DODATEČNÉ INFORMACE K ZADÁVACÍM PODMÍNKÁM

DODATEČNÉ INFORMACE K ZADÁVACÍM PODMÍNKÁM XI.

Výše uvedený zadavatel Vám v souladu s ustanovením § 49 zákona č. 137/2006 Sb., o veřejných zakázkách, ve znění pozdějších předpisů (dále jen „zákon“) sděluje následující dodatečné informace k zadávacím podmínkám vztahující se k veřejné zakázce „**ČZU – Centrum ekonomicko – manažerských studií – 2. část**“

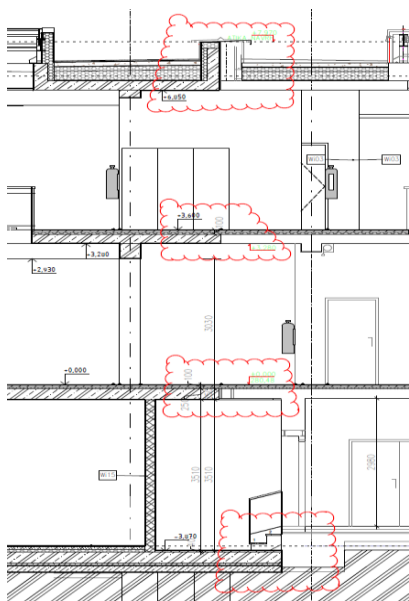
V stavebně technické zprávě, v souboru „799_DPS_D-SO01_ARS_0001_TZ_01.pdf“ části architektonicko-stavební řešení zadávací projektové dokumentace pro provedení stavby, v odstavci je mimo jiné uvedeno: „Objektová dilatační spára bude probíhat i v základech. (hydroizolace v místě dilatace bude zesílena dalším pásem, provedení vhodné do dilatačních celků).“ Dále ve výkresu 799_DPS_D-SO01_ARS_3000_R_00.pdf je naznačena nezřetelně návaznost navrhované části objektu CEMS II na stávající část objektu CEMS I, viz. obr.:

Z výkresů konstrukčně-stavební části není jasné, jaký je konstrukční princip řešení spáry napojení nové a stávající části objektu. Není z nich ani jasné, jak budou přenášeny smykové síly ve spáře mezi navazujícími stropními deskami nové a stávající části objektu. Žádáme zadavatele o doplnění příslušné části zadávací projektové dokumentace o řešení principu konstrukčního napojení vodorovných a svislých nosných konstrukcí stávající a nové části objektu CEMS, o doplnění příslušné specifikace, výkazu výměr, případně o potvrzení, že toto konstrukční napojení není předmětem díla.

Novostavba a stávající objekt staticky nijak propojeny nejsou. Žádné síly se v dilataci nepřenáší.

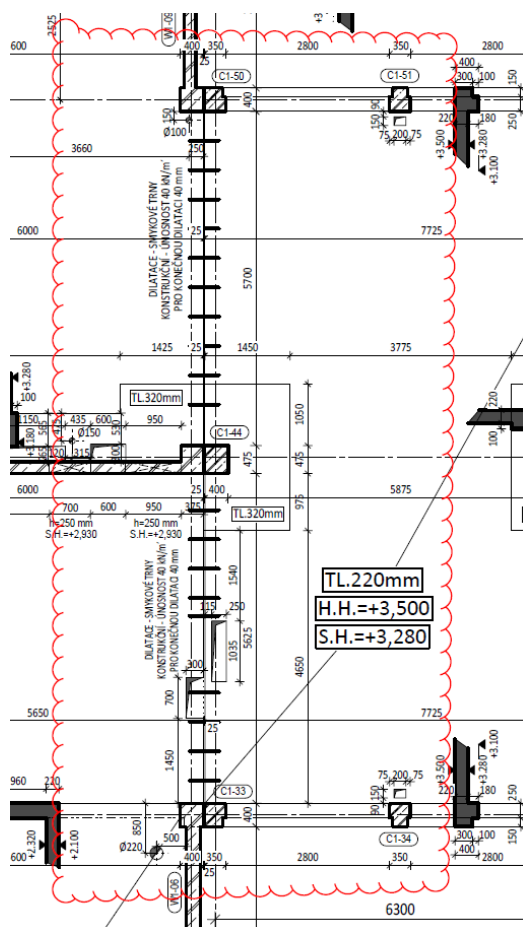
Z výkresu konstrukčně-stavební části: „D_1_2_2_005_TVAR_1NP.pdf“ je patrné, že mezi 5tí podlažní středovou částí navrhovaného objektu CEMS II a mezi dvoupodlažní severní částí navrhovaného objektu CEMS II, prochází objektová dilatační spára s osazenými smykovými trny, viz. výřez ze zmíněného výkresu:

patrné, že nosnou vodorovnou konstrukcí (průvlaky) navrhované části objektu CEMS II, prochází potrubí technologických zařízení budov (chlazení, topení, silnoproud, slaboproud) různého tvaru a dimenze. Žádáme zadavatele o doplnění specifikace chrániček těchto potrubí v místech prostupů monolitickými průvlaky a příslušnou úpravu výkazu výměr.

Prostupy průvlaky jsou řešeny v rámci detailu 799_DPS_D-SO01_ARS_6005_DET_00. S průchodkami se v místě otvorů neuvažuje.
